POTENZIAMENTO PARCO EOLICO MINEO-MILITELLO-VIZZINI

RISPOSTE ALLE RICHIESTE DI INTEGRAZIONE DEL MATTM

1 - Nota tecnica di risposta al parere del Comune di Militello espresso con nota prot.
10385_8_6_2018 – Risposta al punto 1

**Nota tecnica di risposta al parere del Comune di
Militello espresso con nota prot.10358_8_6_2018**

Rilevamento fotografico	Scheda	16/19
-------------------------	--------	-------

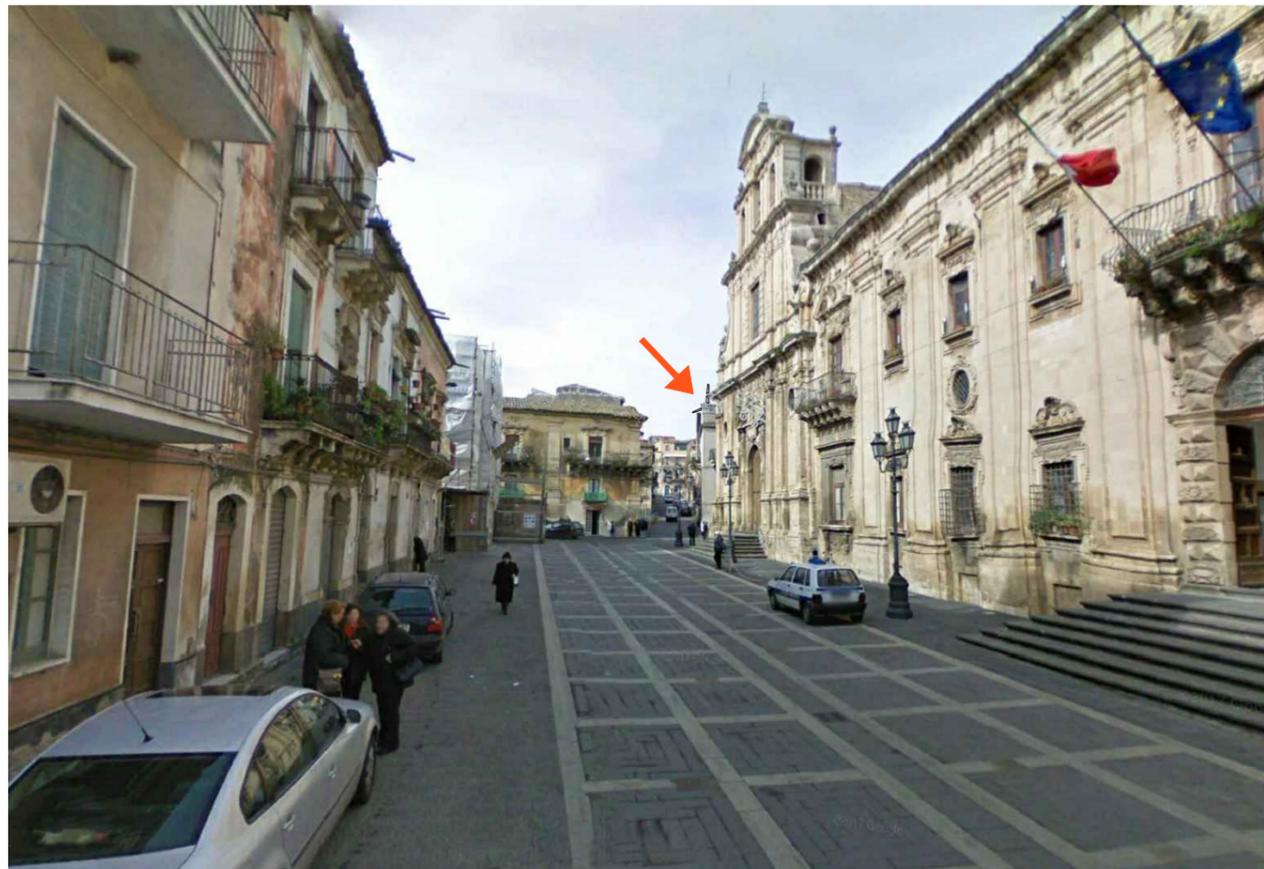
Con la presenza dei nuovi aerogeneratori visibili nel centro storico viene fortemente aumentato l'impatto visivo dell'impianto, in forza dell'aumento spropositato delle dimensioni dei nuovi aerogeneratori rispetto agli aerogeneratori esistenti (+247%).

La distribuzione di pale eoliche sottoporrà l'abitato di Militello ad un assedio condotto da una selva di aerogeneratori che lo circonda senza soluzione di continuità.

Ad ogni buon fine, per una valutazione più efficace dal centro abitato di Militello sono state elaborate altre 4 fotosimulazioni ed in particolare da Piazza municipio, da Piazza Vittorio Emanuele II, da Via porta della terra-Santuario Santa Maria della Stella e da Corso XX Settembre-Viale Regina Margherita.

Si allegano le quattro schede contenenti le simulazioni integrative.

Descrizione	distanza impianto	2012 m
Punto di vista ubicato in Piazza Municipio nel comune di Militello In Val di Catania. Non sono facilmente visibili/percepibili gli aerogeneratori.

OGGETTO DELLAVORATO
INDIVIDUAZIONE DELLE INTERFERENZE SU CTR

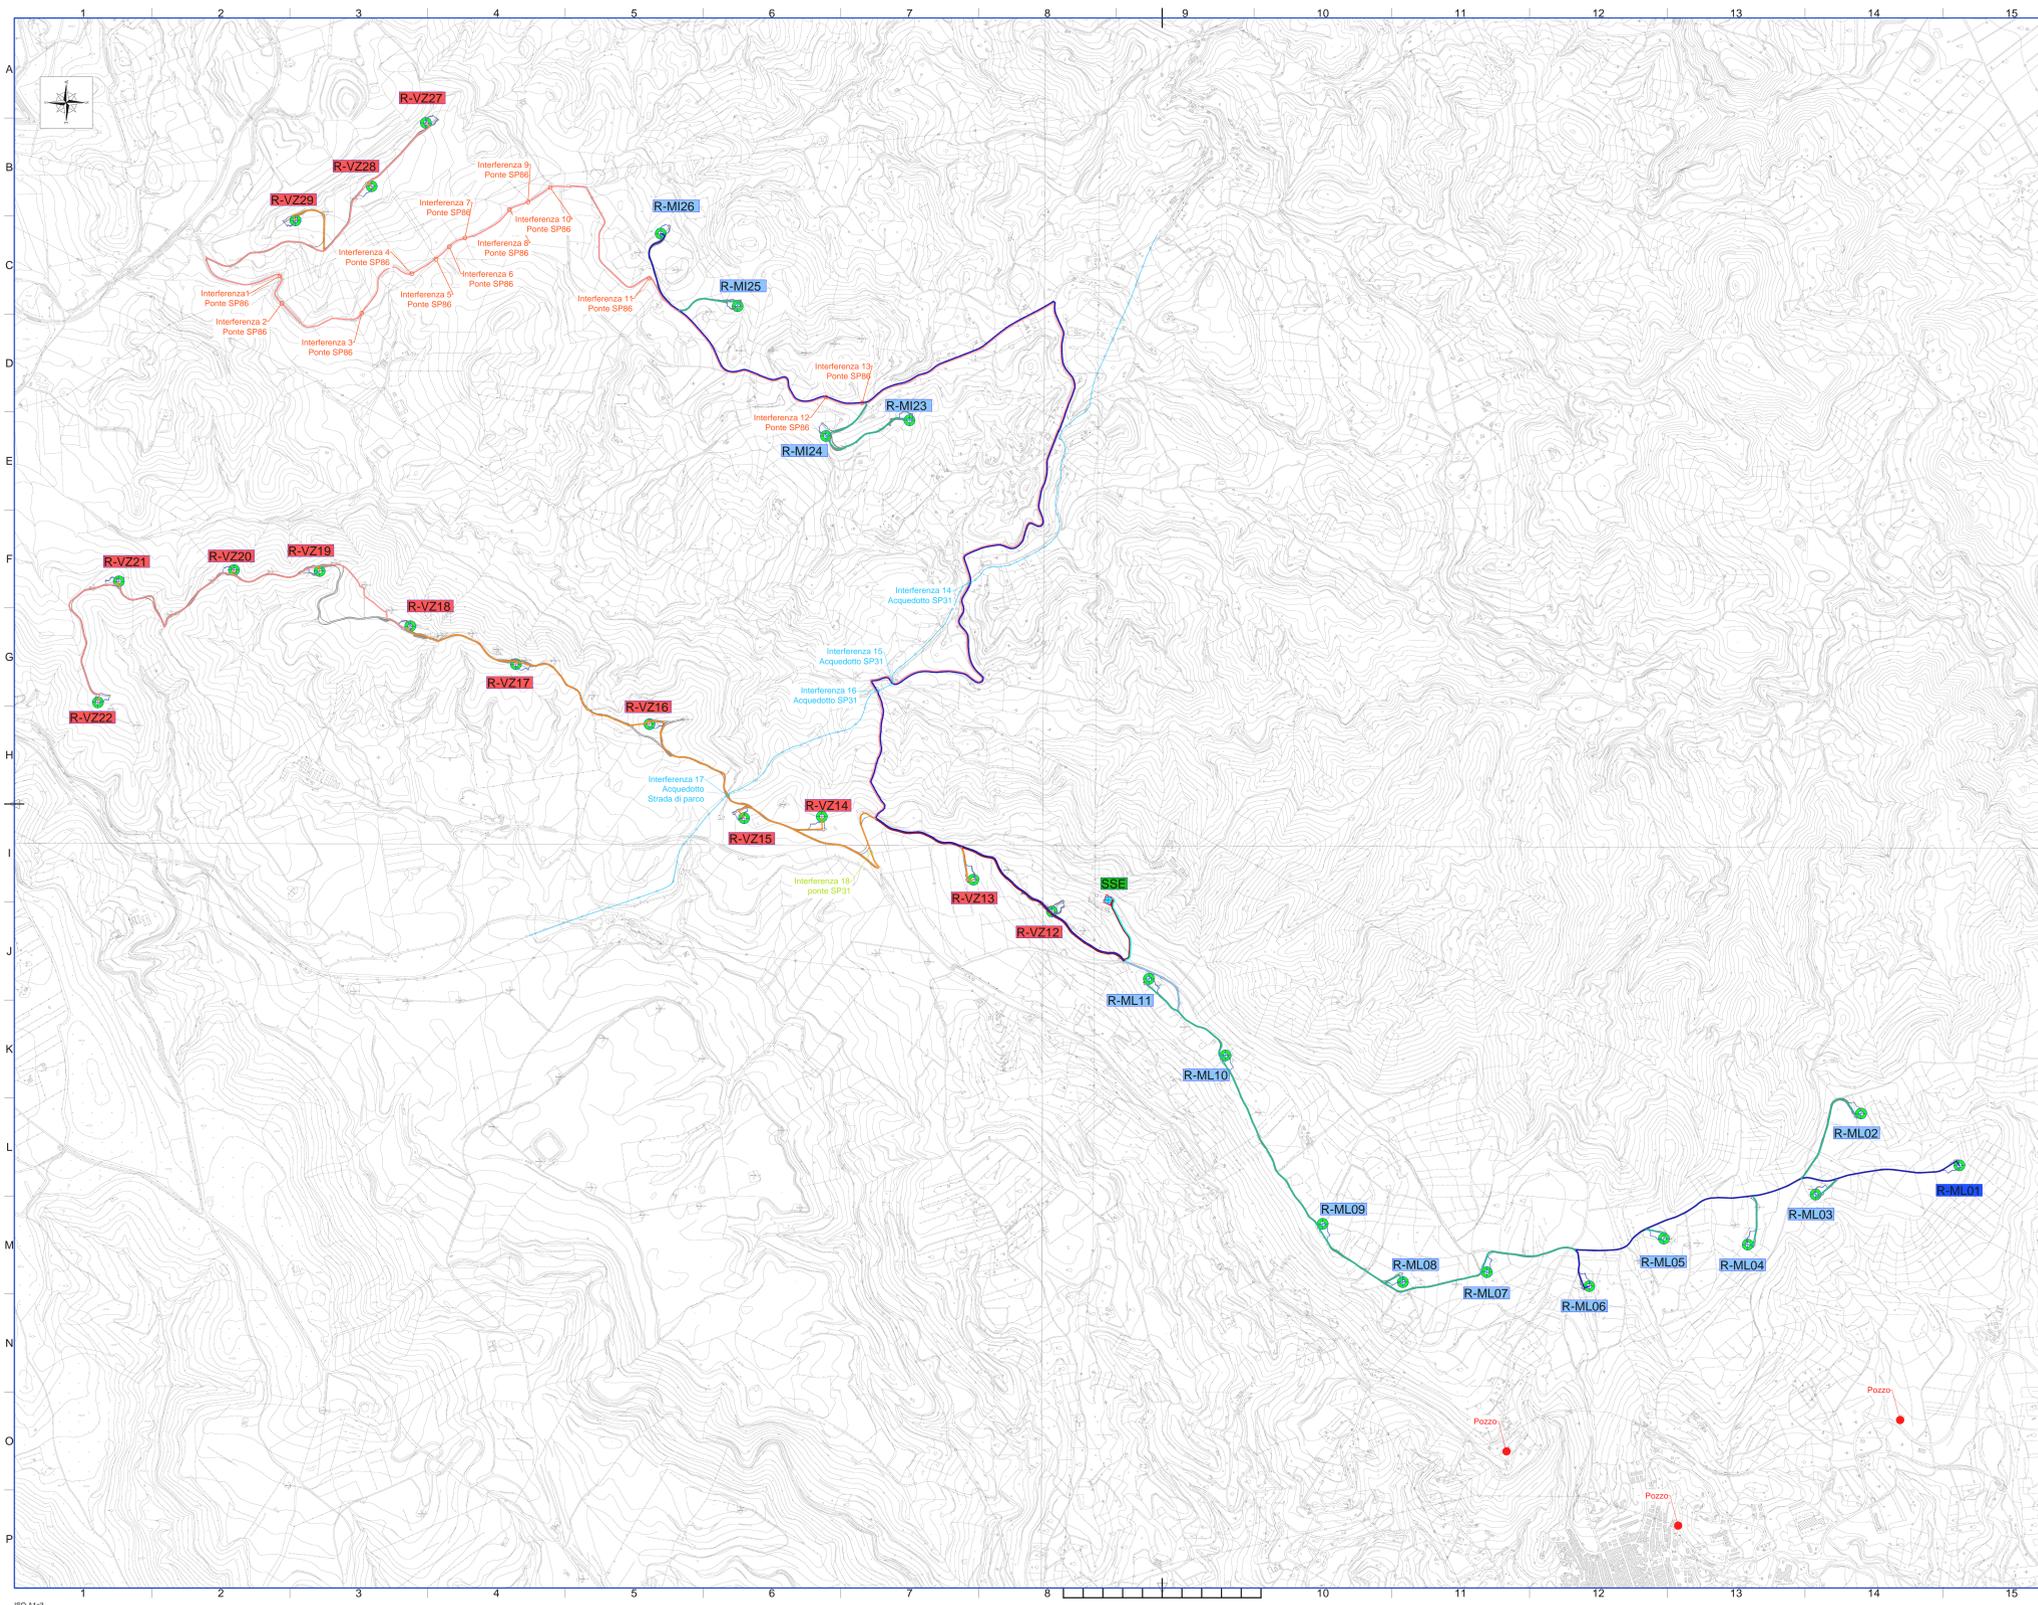
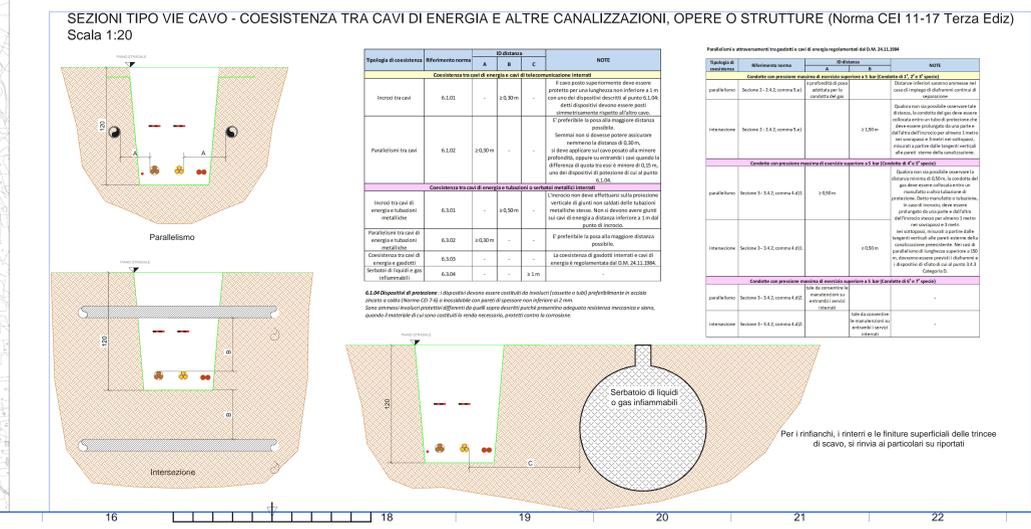
Dettagliare l'impatto che le opere di trasformazione del territorio con alcune aree sensibili del territorio comunale, specificamente quelle dei pozzi artesiani siti nel territorio di Militello per l'approvvigionamento idropotabile del Comune stesso e dei Comuni limitrofi

Da informazioni reperite con i Tecnici del Comune, la posizione dei pozzi che sono state riportati nella MMV-ENG-TAV-0065_01 che si allega, dalla quale si evince che il pozzo più vicino dista oltre 900 m dall'aerogeneratore più vicino.
